## Informacja Serwisu Technicznego Nr 2/07

**Dotyczy:** 71-35884-00

**Typ:** Pompowtryskiwacz TDI 1,9 / 2,0 l

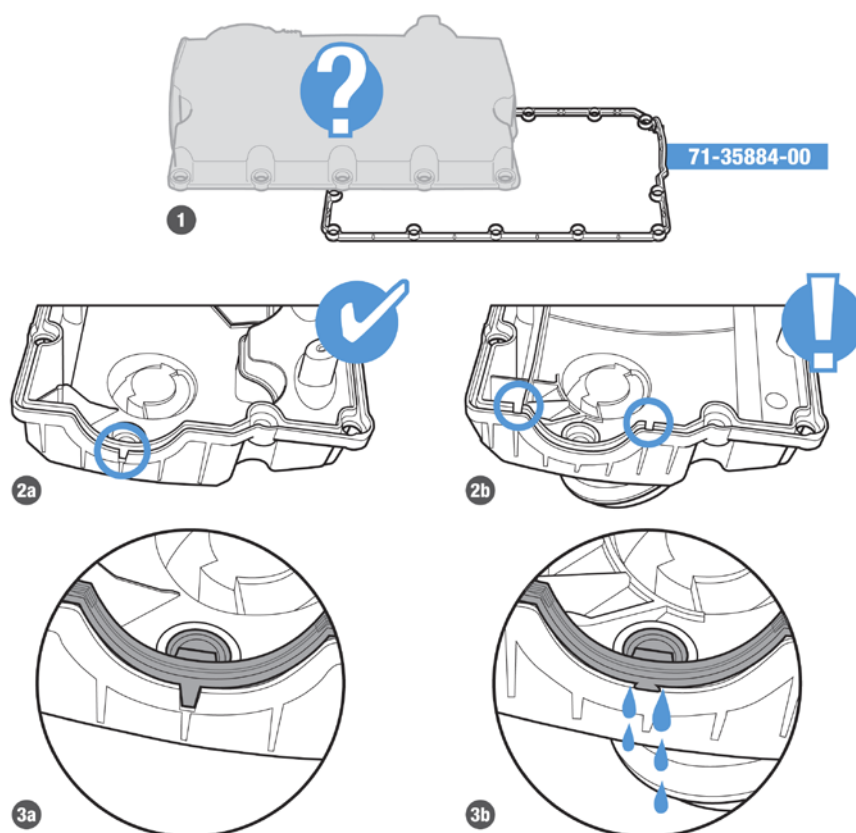
znajdujące się w zestawie uszczelnienia pokrywy głowicy nie pasują do wszystkich pokryw głowic, które stosowane są w tym silniku. Istnieje starsza wersja pokrywy głowicy, dla której nie ma uszczelnienia wymiennego. Można ją rozpoznać po dwóch wewnętrznych pomocniczych elementach pozycjonujących (patrz rys. 2b). W tym przypadku można nabyć w firmie Volkswagen/Audi wyłącznie kompletną pokrywę głowicy wraz z uszczelnieniem. Pokrywę tę można rozpoznać po zewnętrznym pomocniczym elemencie pozycjonującym (patrz rys. 2a) i uszczelnić dostarczanym przez naszą firmę uszczelnieniem (nr firmy REINZ 71-35884-00).
